改善箇所説明図 ②制動灯

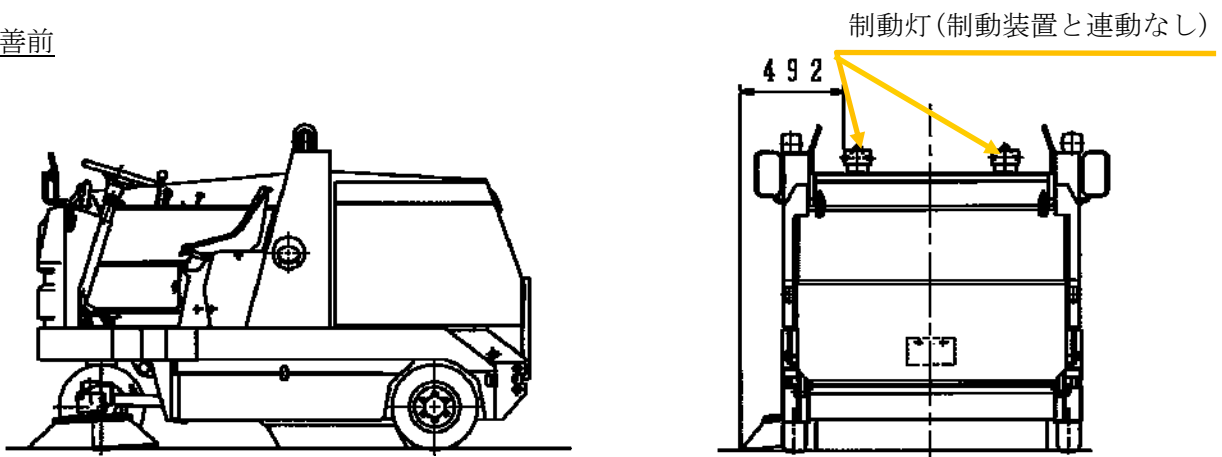
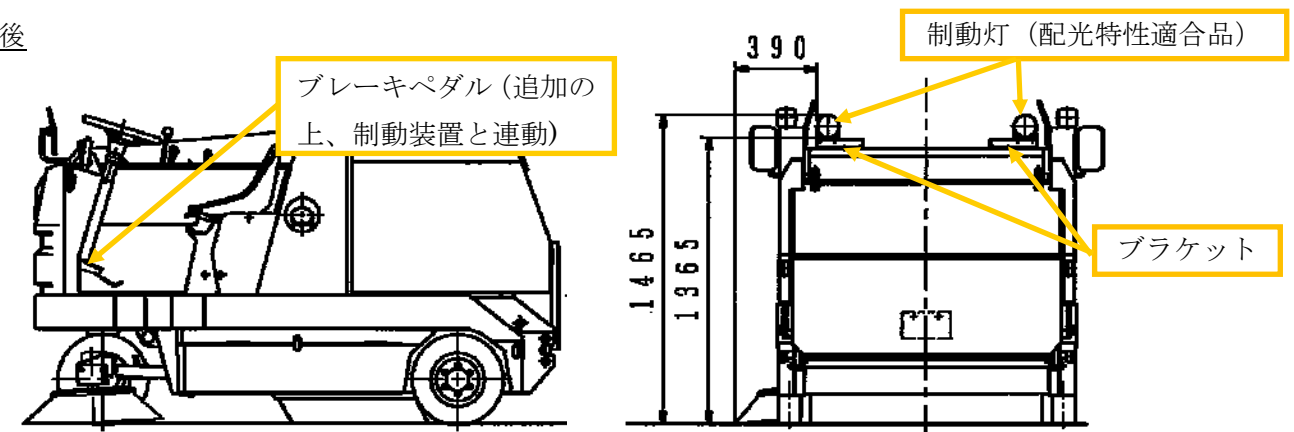
制動灯の要件を満たさない灯火を、制動灯として取り付けている。
 (制動灯を取付けた際、配光特性を満足しない灯火を最外縁が車両最外側から 400mm を
 超えた位置に取付け、制動装置と連動していないため、保安基準第 39 条に抵触する。)

全車両、制動灯を対策品に交換及び新規にブレーキペダルを取り付け、制動装置と連動させ、制動
 灯の取付位置を変更する。
